第7.4.4.181図 (6) D-6 破砕帯及びD-5 破砕帯 ボーリング調査結果 (1号炉原子炉建屋付近) コア柱状図 (H19-No. 4)  
 2-26(分類b)①  
 報告書の記載漏れを修正したため。

第7.4.4.185図(1) D-5 破砕帯 ボーリング調査結果(1号炉原子炉建屋付近) コア柱状図(H20-No.①-9孔)

第7.4.4.170図(1) D-1 破碎帯 ボーリング調査結果 (2号炉原子炉建屋付近) コア柱状図 (H24-D1-4孔)

第7.4.4.174図 (1) D-1 破砕帯 ボーリング調査結果 (2号炉原子炉建屋南方) コア柱状図 (H19-No.2孔)

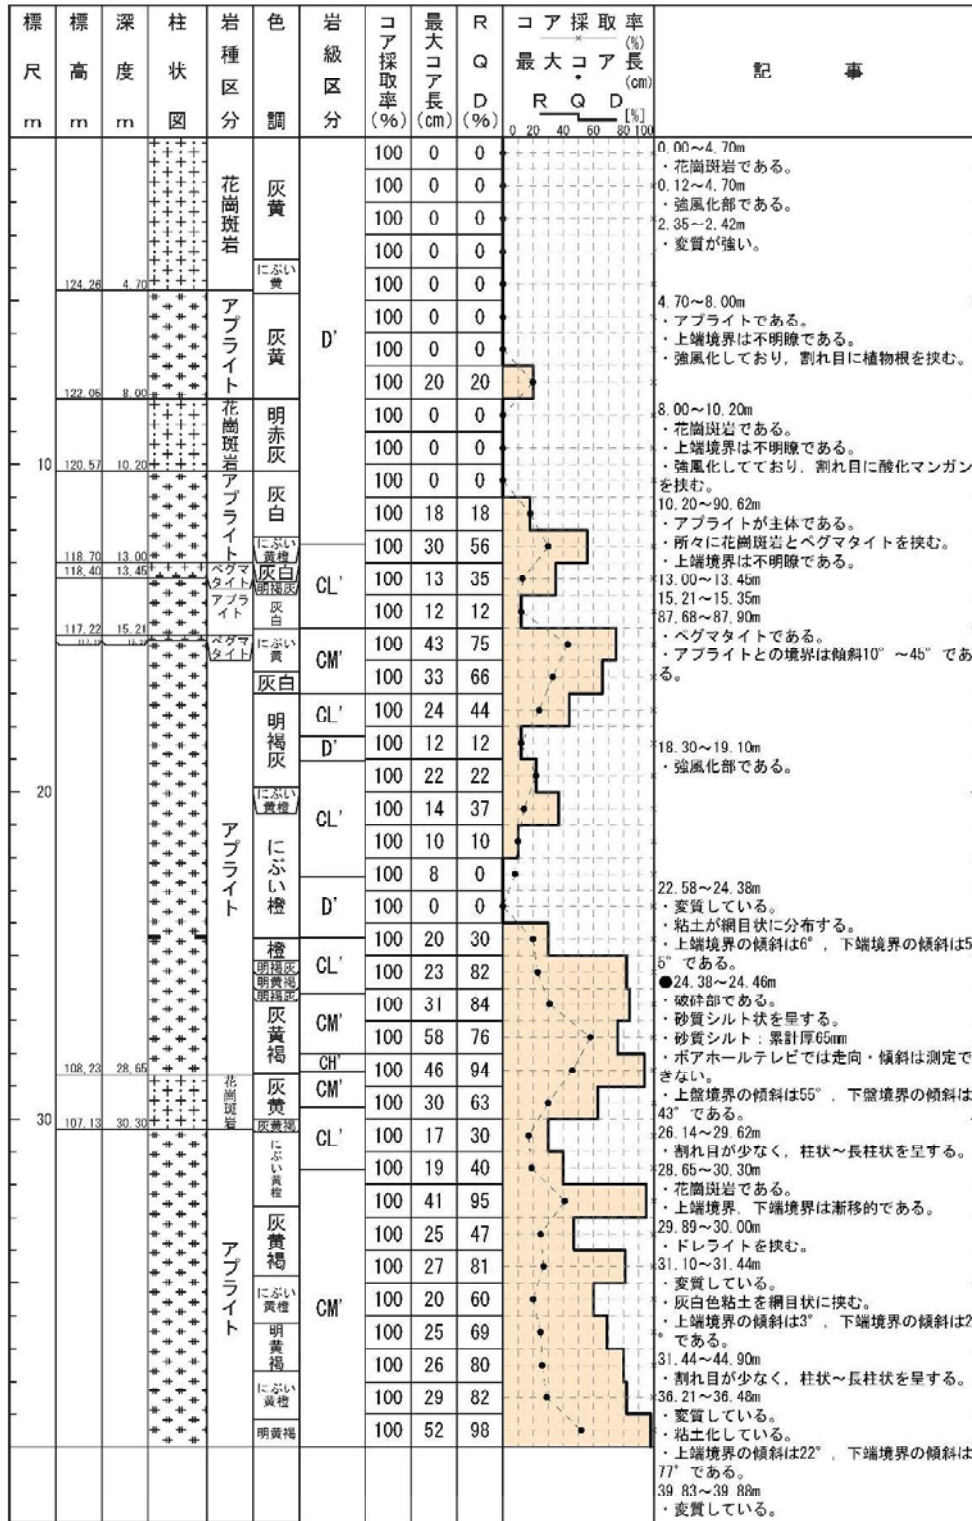
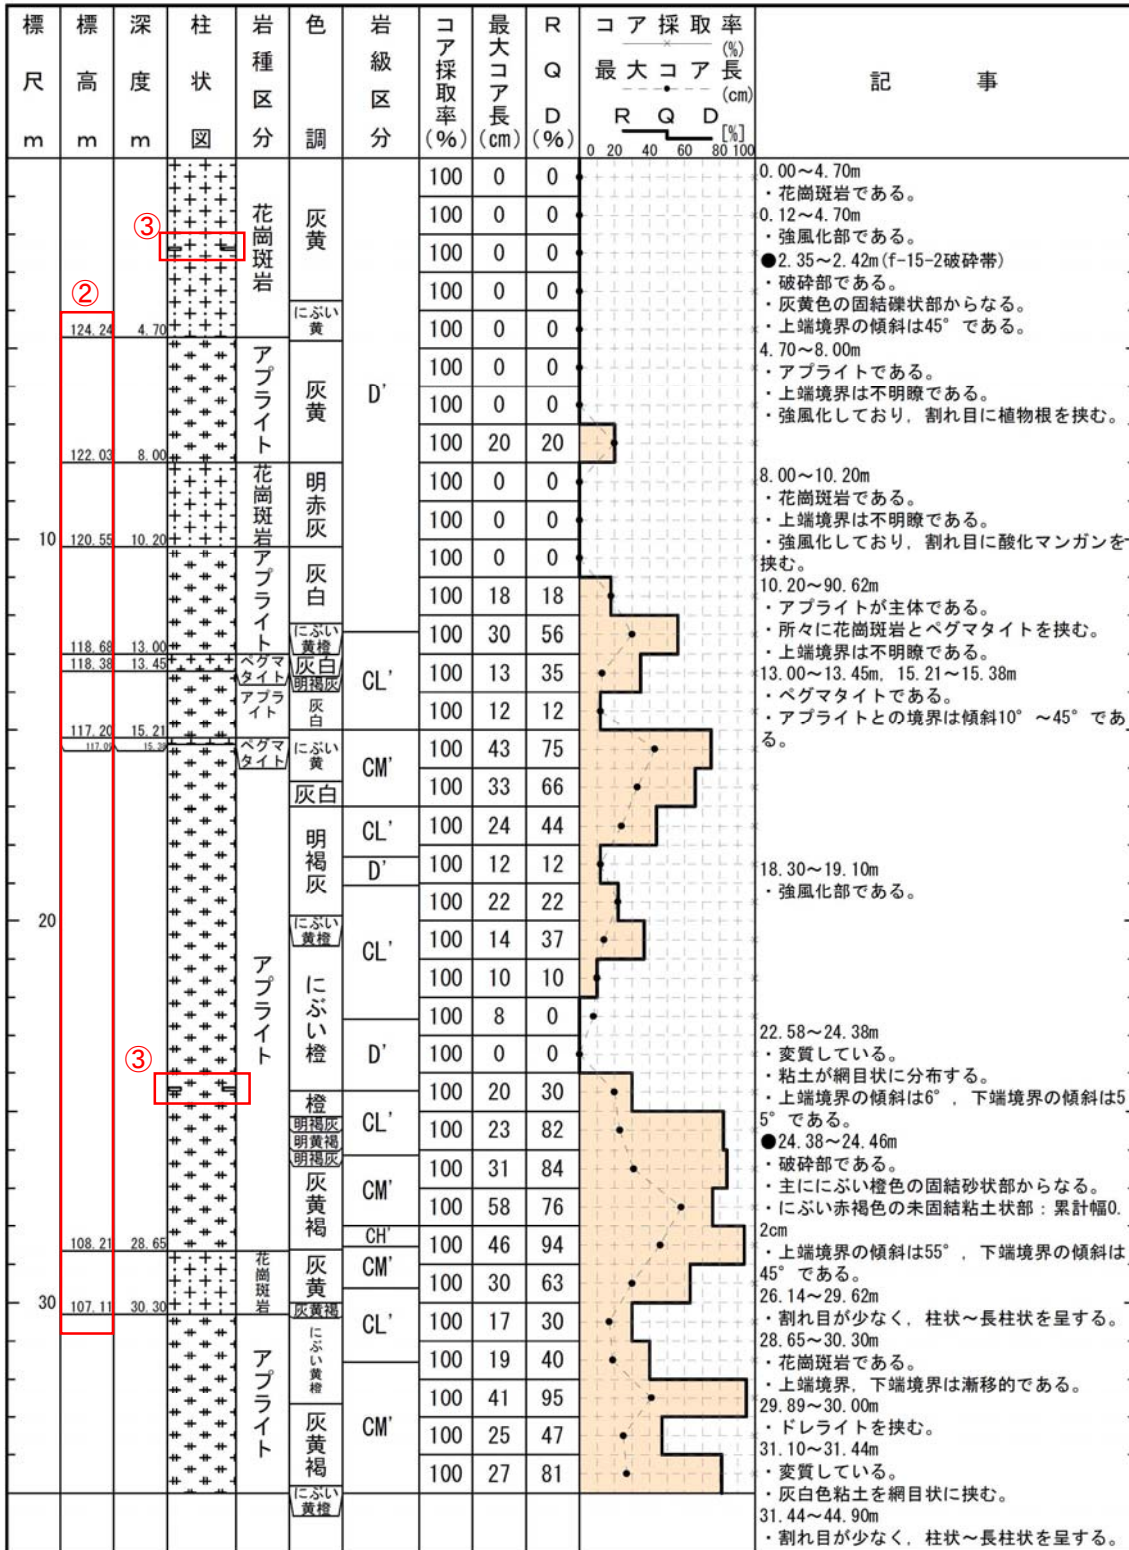
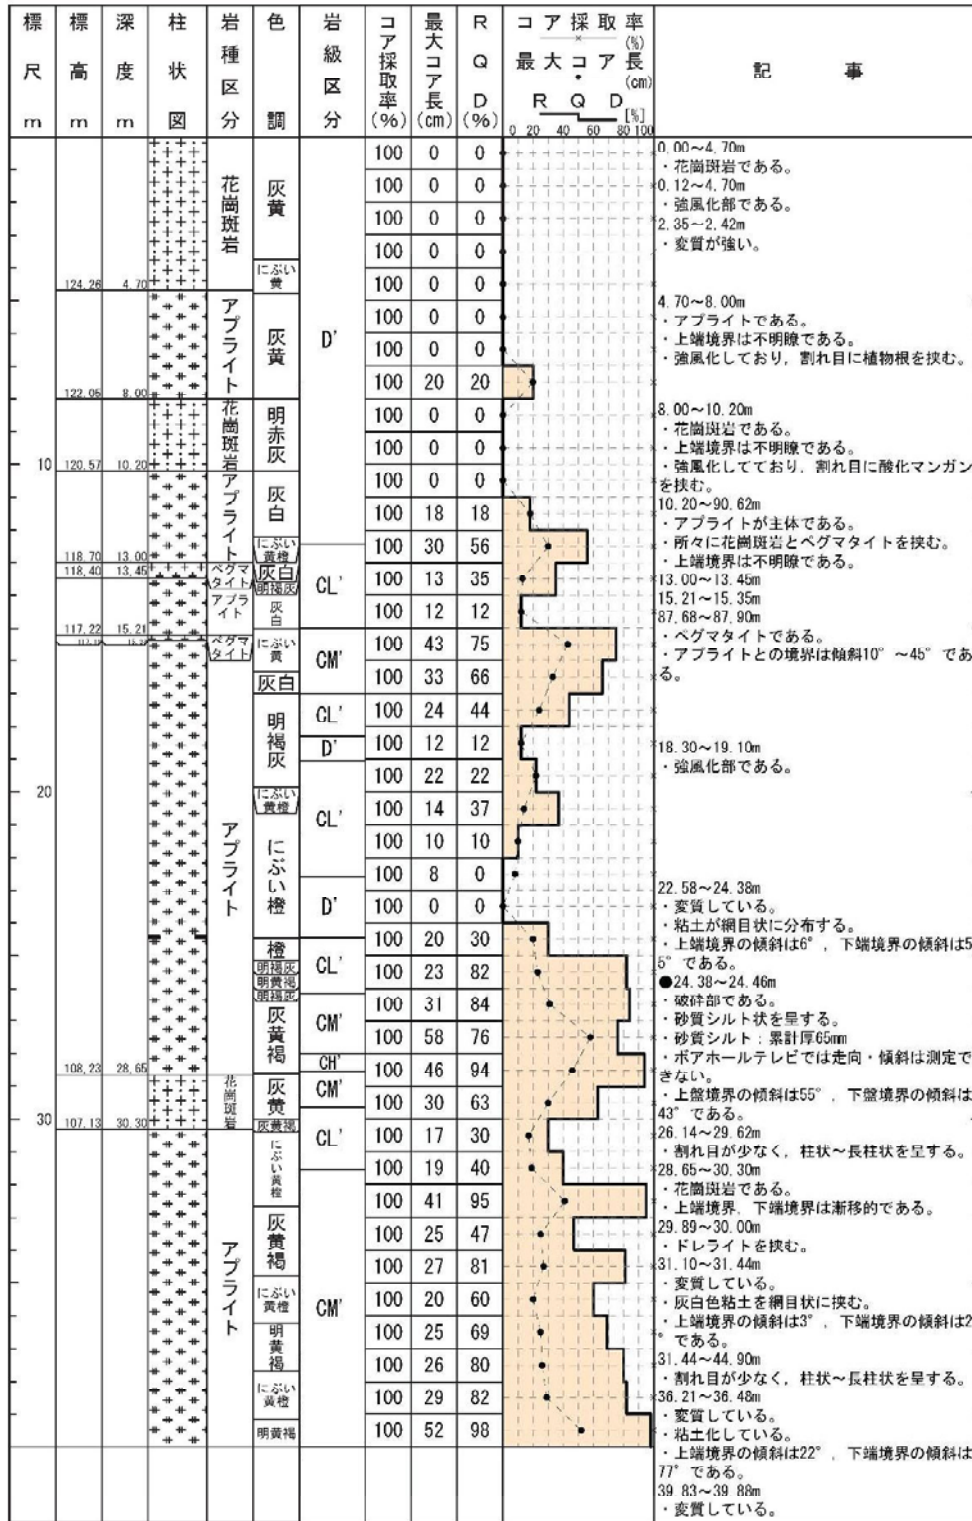
- 3-26(分類b)①  
誤記の修正。
- 3-27(分類b)②  
孔口標高を正しい値にしたため。
- 3-28, 3-29(分類d)③  
記事欄の記載変更に伴う変更。(破碎部模様の変更)

第7.4.4.174図(2) D-1破砕帯 ボーリング調査結果 (2号炉原子炉建屋南方) コア柱状図 (H19-No.2孔)

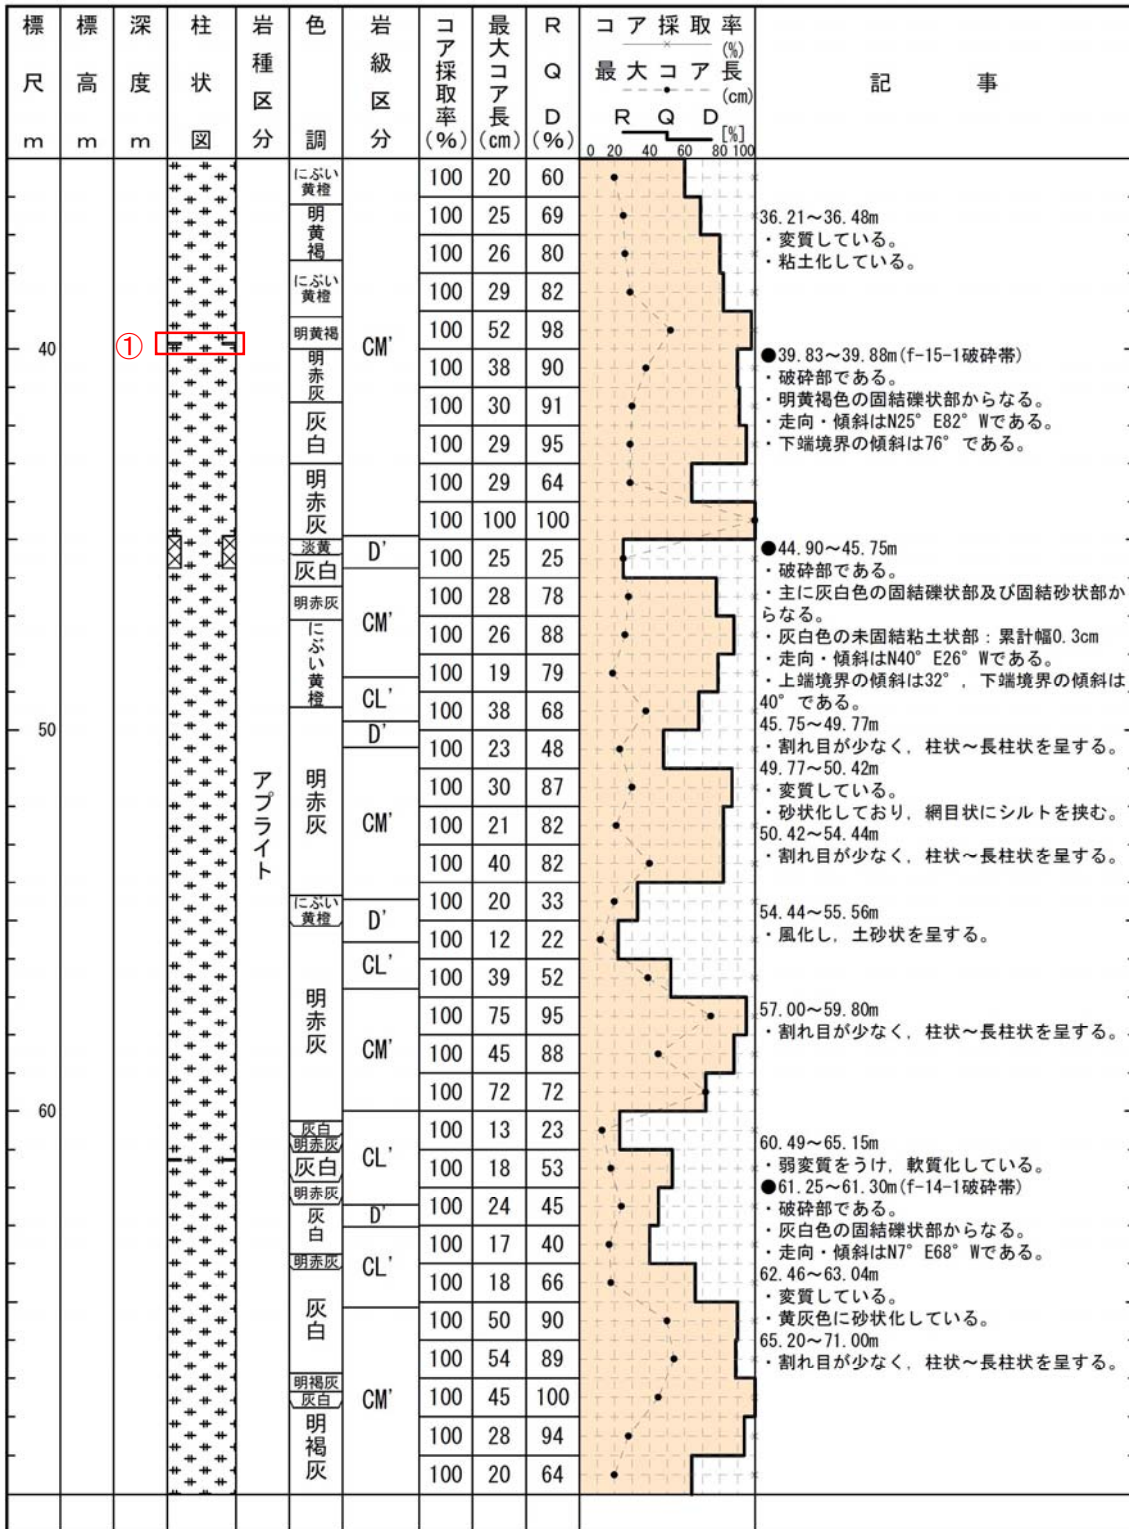
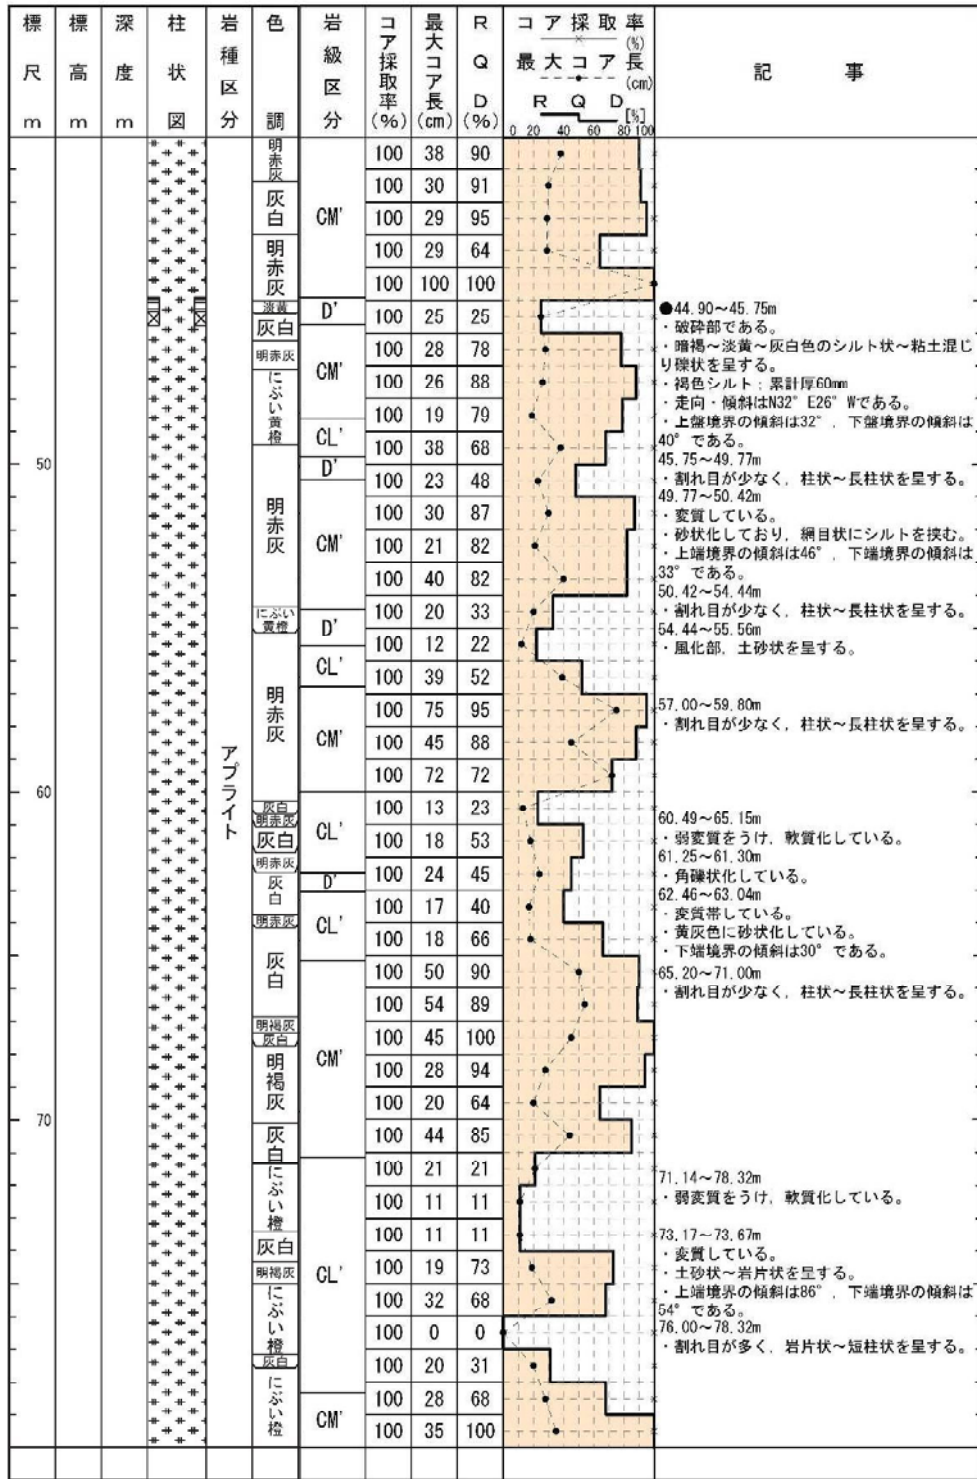
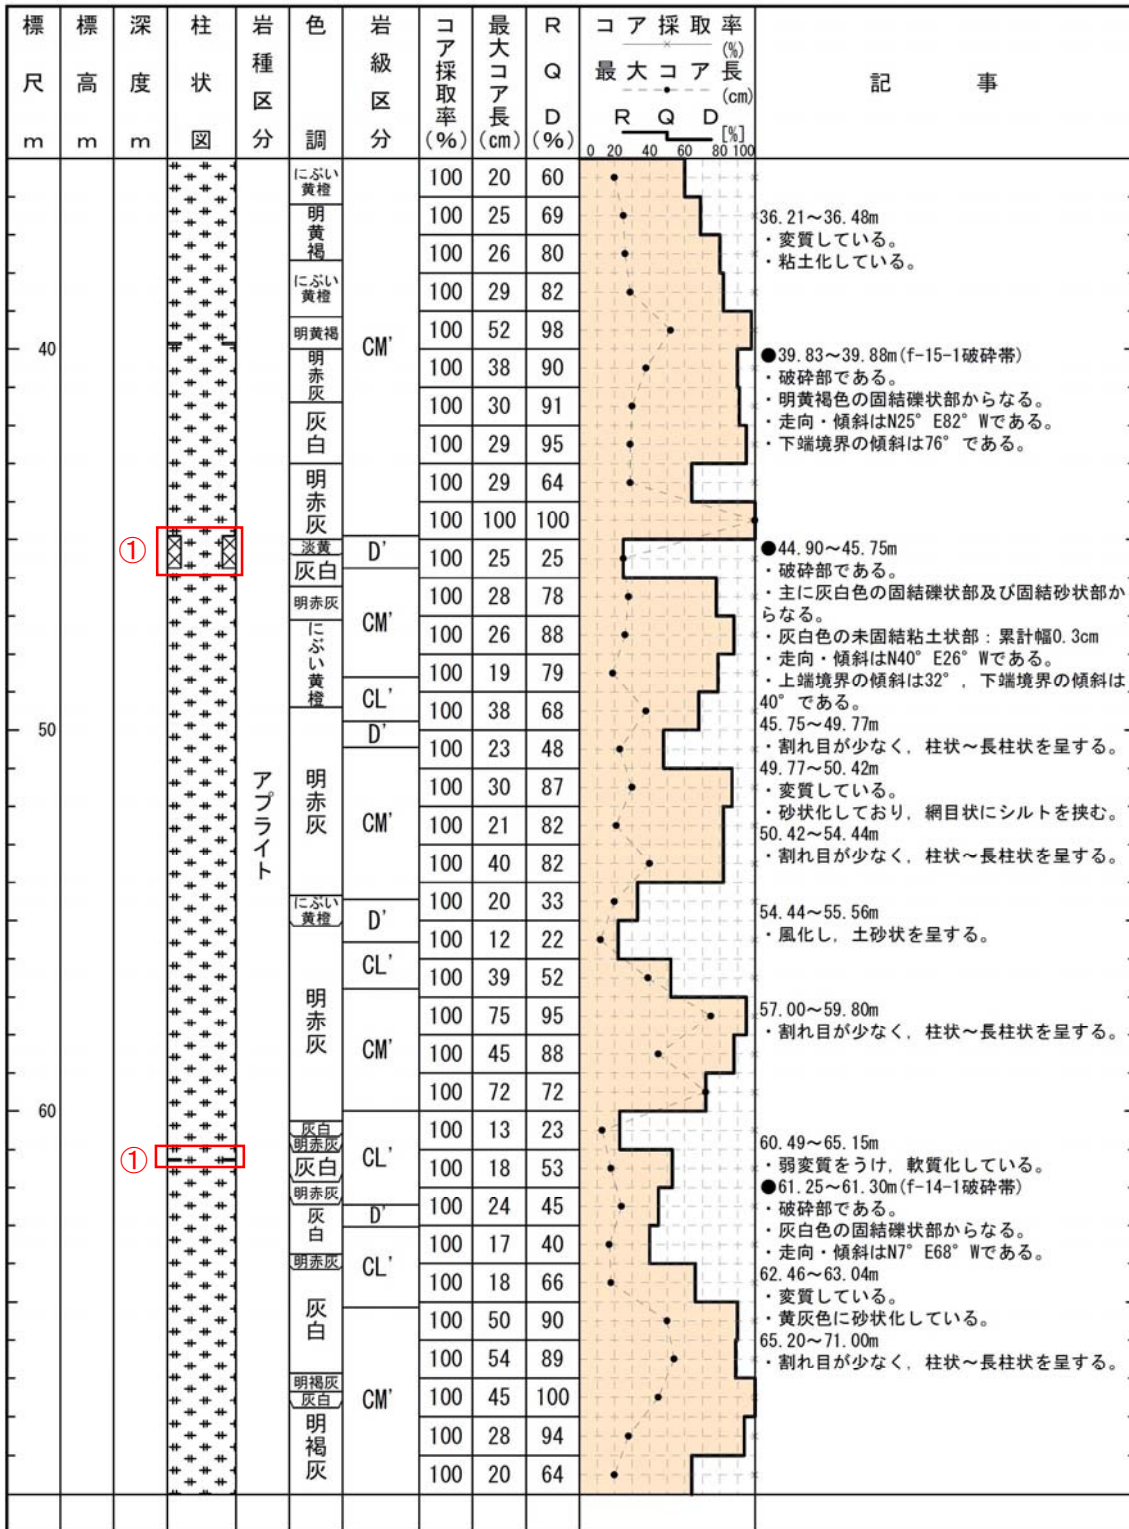
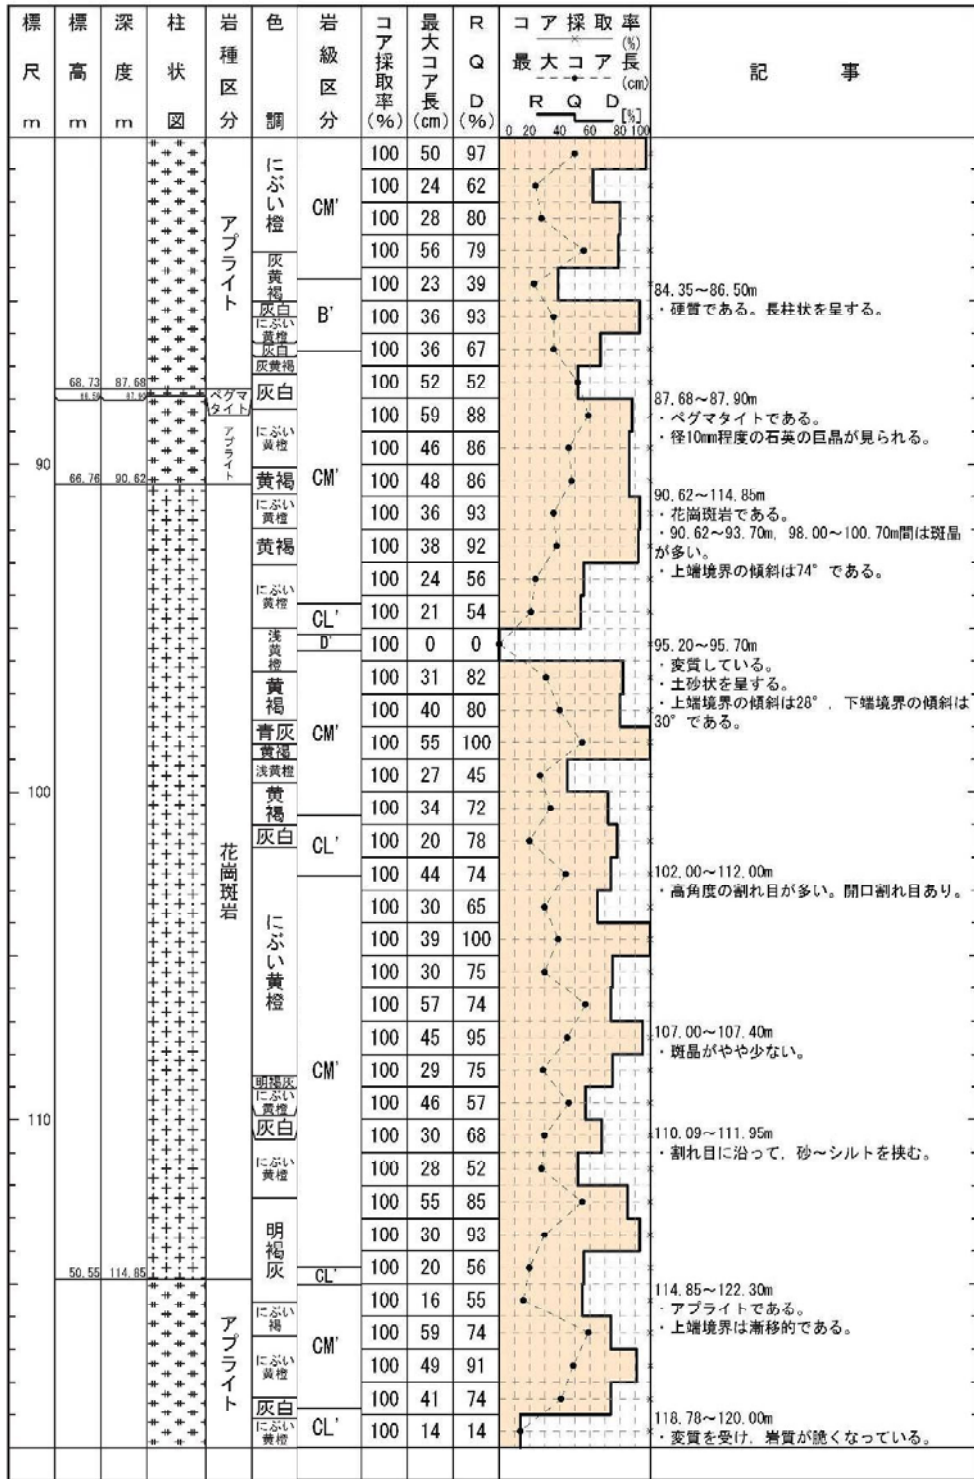
3-30(分類d)①  
記事欄の記載変更に伴う変更。(破碎部模様の変更)

3-31, 3-32(分類d)①  
記事欄の記載変更に伴う変更。(破砕部模様の変更)
